PellX 20 och 35 kW

Styrbox – Flamvakt kombinationer

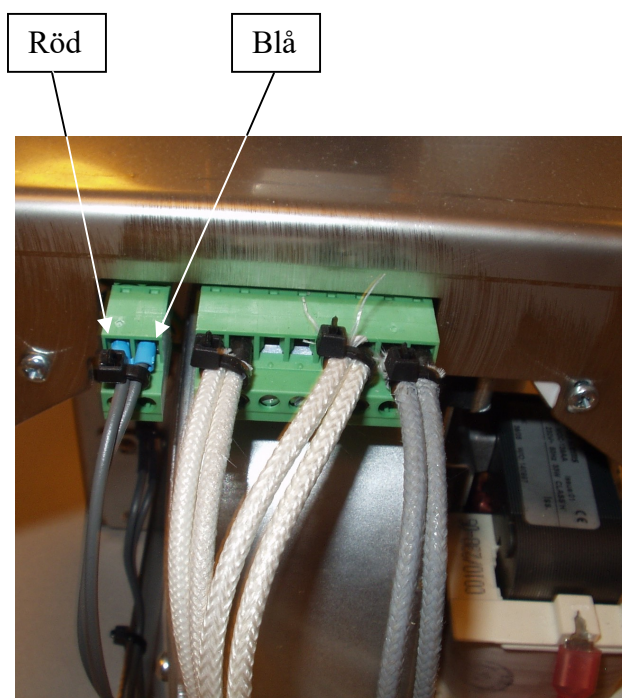
[Flamvakt med vita eller gråa kablar.
] ”Gamla” styrboxen, produktionsdatum 2004 till 2006-34.
Fabriksmonterat i brännare med tillverknings nr. 20 000 till 23809.

[Flamvakt med en blå och en röd kabel, OBS! måste kopplas rätt.
] ”Nya” styrboxen, produktionsdatum 2006-36 och framåt.
Fabriksmonterat i brännare med tillverknings nr. 23810 (2006-09) och framåt.

- Det går **inte** att använda den gamla flamvakten (grå eller vita kablar) med den nya styrboxen. Då ser flamvakten alltid ljus.
- Om den nya flamvakten (blå och röd kabel) används med den gamla styrboxen och program 1.32 kommer det oftast att fungera men det är större risk för driftstopp pga flamvaktsbortfall, särskilt vid drift i låga effekter.
- Den nya flamvakten måste kopplas in med rätt polaritet (+/-).

Förtydligande: Den nya flamvakten ser ljus bättre och fungerar inom ett större område men den ger en lägre signal till styrdatorn. Det är därför signalen är förstärkt i de nya styrboxarna.
Den gamla flamvakten har utgått och finns EJ som reservdel.

Styrbox och flamvakt måste kombineras enligt:

Båda kombinationerna fungerar med alla programkort men vi rekommenderar att byta till program V1.32 eller nyare. I dem är flamvaktsgränsen sänkt så att ”tjuvstopp” undviks.
